DECISÃO DE IMPUGNAÇÃO Nº 01

1.1. Trata-se de resposta ao pedido de impugnação ao Edital do Pregão Eletrônico nº 90021/2024, cujo objeto é o registro de preço para aquisição de dispositivos de sinalização viária, conforme condições, quantidades e exigências estabelecidas neste Edital e seus anexos..

Imagem 1 : Características do Cone - NORMA ABNT NBR 15071:2022 página 02

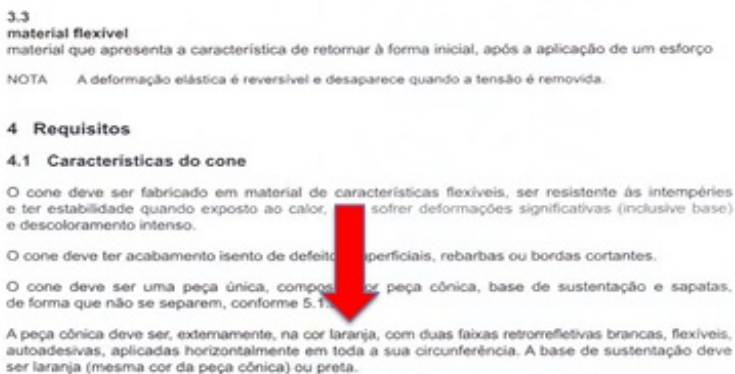
Não podemos deixar de observar que o edital solicita um cone de sinalização, que esteja em conformidade com as normas 15.071 e 14.644, com película retro refletiva do tipo VIII. Ademais, solicita que a peça seja da cor “viva laranja fluorescente”, ocorre que de acordo com a norma ABNT NBR 15071:2022, que fundamenta o produto cone de sinalização, em nenhum momento há previsão da cor laranja viva fluorescente.

Importante salientar que, se houvesse disposição a respeito desse quesito, haveria um processo para que no momento da confecção do laudo, pudesse ser mensurado a capacidade da fluorescência do produto, como podemos ver nas coordenadas que a norma dispõe sobre a cor do produto e suas variações:

Sendo assim, podemos observar que não se trata de uma característica que a norma padroniza, sendo necessário que esse requisito seja revisto quanto a solicitação da cor, para que dessa forma seja entregue produto de acordo com o que a norma determina. Ademais, os cones comercializados por nossa empresa, são fabricados exatamente conforme a norma ABNT NBR 15.071:2022 e controlados internamente através do departamento de qualidade do próprio fabricante, que segue todos os padrões da ISO 9001, sendo um sistema auditado e aprovado pelo órgão certificador, garantindo assim as especificações técnicas para o produto. E como na referida norma ABNT NBR nº 15071:2022 não solicita e não, contempla essas características solicitadas no termo de referência pelo referido órgão. Reafirmamos dessa forma, que a norma ABNT NBR nº 15.071/22 não contempla o requisito fluorescente para a confecção/fabricação de cones, portanto, caso ainda seja necessário a permanência do requisito indicado, será necessário que seja definido os padrões, normas e critérios a serem seguidos. E ainda, que não fosse incluído a conformidade com a norma, o que já caracterizaria um erro formal dentro do descritivo do produto, mas ainda assim, o próprio órgão deveria estipular padrões que pudessem ser fabricados cone na referida cor que indicou, e de qual modo seria avaliado a fluorescência do material, o que também não ocorre.

Cumprir destacar que os padrões de cores foram descritos no objeto, sendo inclusive colocados no Termo de Referência (141730352) e Edital de Licitação PE 90021/2024 (142851106). Portanto, as cores da peça cônica já foram descritas e devem seguir conforme definido no Edital.

O objeto deve seguir o padrão normativo técnico exigido pelas normas ABNT NBR descritas nos documentos elaborados, ocorre que o bem também deve se adequar a Administração Pública, nesse caso, a atividade do agente de trânsito rodoviário, uma vez que essa atividade possui peculiaridades inerentes ao serviço de fiscalização de trânsito rodoviário. Logo, não é a Administração Pública que deve se adequar aos descritivos, porque a própria atividade exige especificidades que não são consideradas quando da elaboração da norma técnica comum que, por óbvio, deve ser a mais genérica possível para se adequar aos diferentes serviços executados

pelo seu produto. Ocorre que, em uma aquisição, este DER/DF deve considerar critérios específicos inerentes a sua atividade em áreas sem nenhuma luminosidade e a adequação do produto para possibilitar que o mesmo, na cor viva laranja fluorescente, acrescenta mais segurança durante a atividade dos agentes de trânsito rodoviário no exercício de suas funções.

Legenda imagem nº 03: página 16, norma ABNT NBR 15071:2022

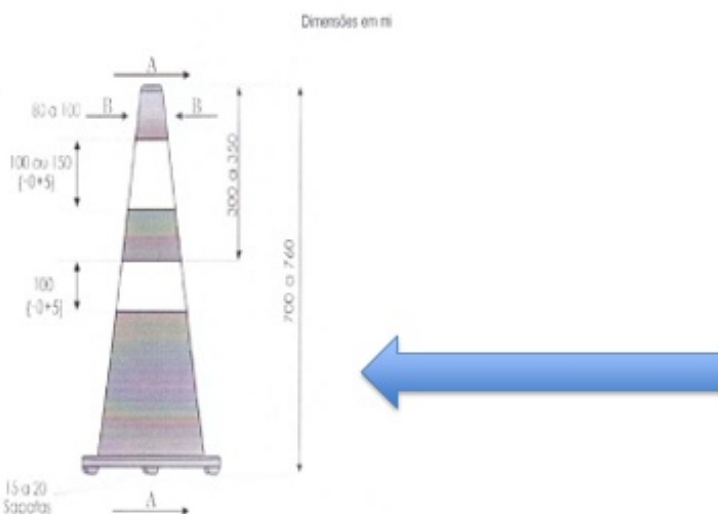
Como podemos visualizar na imagem 03 a variação em relação a largura da base vai de 40 x 40, com variação de +/-2mm, não podendo restringir as dimensões fixando apenas 390mm (+/- 5 mm) conforme faz constar o descritivo, sendo assim é necessário que seja **REGULARIZADO** o seguinte edital para que assim sejam extintas todas as **VIOLAÇÕES** a norma, e haja as abrangências de variações aceitas por ela.

Referente a base, a própria empresa faz menção a medida comportada na norma ABNT NBR 15071:2022, sendo de 40 x 40, com variação de +/-2mm. O termo de Referência solicita dimensões de 390 mm (+/- 10mm), dando uma margem de 1 cm pra mais ou pra menos (38 cm a 40 cm). Importante reiterar a questão da Padronização dos cones já utilizados pelo DER/DF, uma vez que os cones devem encaixar uns sobre os outros com o objetivo de facilitar o transporte.

Imagem 06: Forma e dimensões do cone de sinalização - NORMA ABNT NBR 15071:2022
página 04.

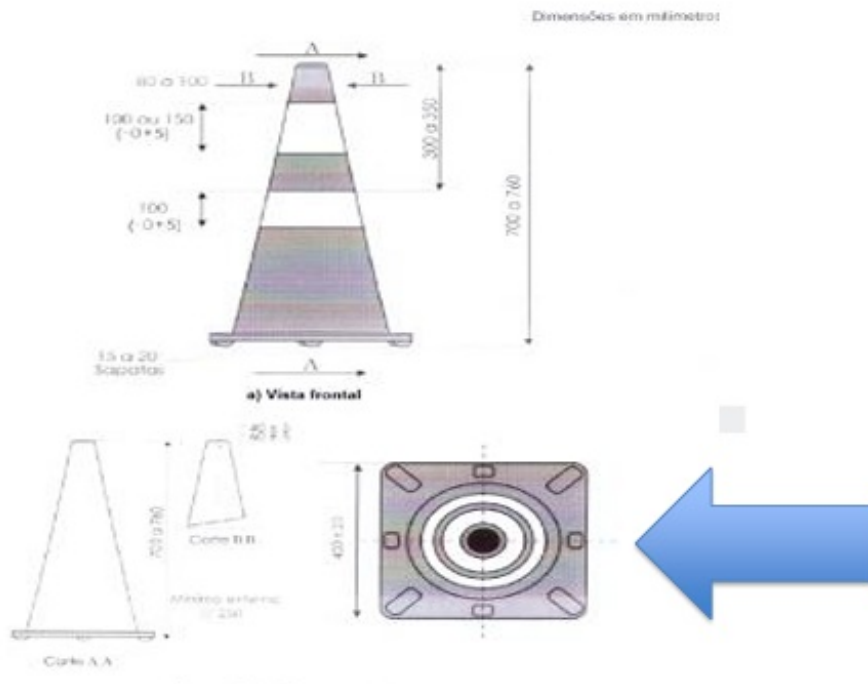
Dentro do mesmo descritivo, também solicita REBAIXO (em lados opostos), para essa possibilidade é indicado que haja: “Abaixo do topo aprox. 12 mm o cone deve ter um rebaixo côncavo com 25 mm de altura x 10 mm de profundidade para facilitar a pega e manuseio”.

Conforme já foi mencionado anteriormente, o edital solicita que o produto cone de sinalização obedeça às normas ABNT NBR 15.071/22 E 14.644/21, e se adentrarmos na norma, especificamente em sua cláusula 4.3, podemos encontrar as diretrizes que dispõem a respeito da forma e dimensão ao qual o próprio cone de sinalização deve atender:

Sendo assim, vamos ao ANEXO A, para que possamos analisar a determinação com o qual o produto deverá estar em conformidade: Como podemos observar na imagem acima, o Anexo A vista B estipulados pela norma, não faz nenhuma referência para “REBAIXO CÔNCAVO”, porém é considerado como uma possível personalização, porém é importante mencionar que por não haver qualquer menção em norma, essa fenda teria um custo elevado, se realizada no momento do processo de fabricação, conforme solicitado em edital. Porque no momento da injeção do cone de sinalização, é utilizado um molde que não necessariamente possua uma fenda, uma vez que, a própria fenda poderá ser realizada junto a peça cônica, após a injeção do produto, e atendendo as especificações do descritivo, devendo dessa forma ser RETIRADO DO DESCRITIVO uma solicitação que indica como o processo fabril deve seguir, pois cabe ao fabricante escolher e atender o que a norma indica, e ademais encontrar a melhor forma de atender as especificações que órgão solicita.

Novamente, reitera-se que o objeto por óbvio deve seguir o padrão normativo técnico exigido pela norma ABNT NBR 15.071:2022 e 14.644:2021, mas por óbvio também deve se adequar a necessidade da Administração Pública, no caso deve adequar-se ao que necessita o DER/DF. Por óbvio o objeto deve ter como balizador as normas ABNT, mas nada impede que a Administração exija critérios outros para se adequar a sua realidade. A norma deve ser entendida como um parâmetro mínimo de qualidade do objeto, podendo ser acrescentadas pequenas mudanças razoáveis as especificidades da Administração. No caso, o facilitador de pega e manuseio cumpre a necessidade de facilitar o manuseio do objeto por parte dos agentes de trânsito rodoviário, que em virtude da especificidade de seu trabalho devem carregar cones e descarregar cones de dentro de viaturas diuturnamente. Não se trata de um objeto fixo a ficar parado sem ser manuseado pelo agente, pelo contrário, a atividade do agente de trânsito rodoviário exige constante carregamento e descarregamento do objeto.

Imagem 07: ANEXO A - NORMA ABNT NBR 15071:2022 página 10.

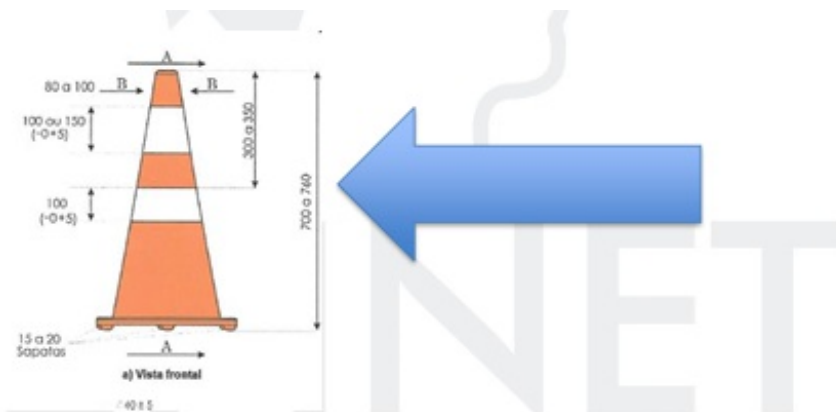
É necessário que, como solicitado no descritivo, o produto seja aplicado de acordo com as normas

solicitadas dentro dele, devendo desse modo ampliar as características, para apenas atender ao cone de sinalização que contém fendas de acordo com as medidas indicadas, e RETIRAR qualquer informação que direcione ou até mesmo DIMINUA O CARATER COMPETITIVO DA LICITAÇÃO quando se solicita a personalização do rebaixo viola a norma e a estrutura geométrica do produto, por requerer processo de fabricação específico para realizar personalização que não enseja essa especificação, por se tratar de uma personalização simples pós injeção do produto, não sendo necessário um alto investimento por esse motivo.
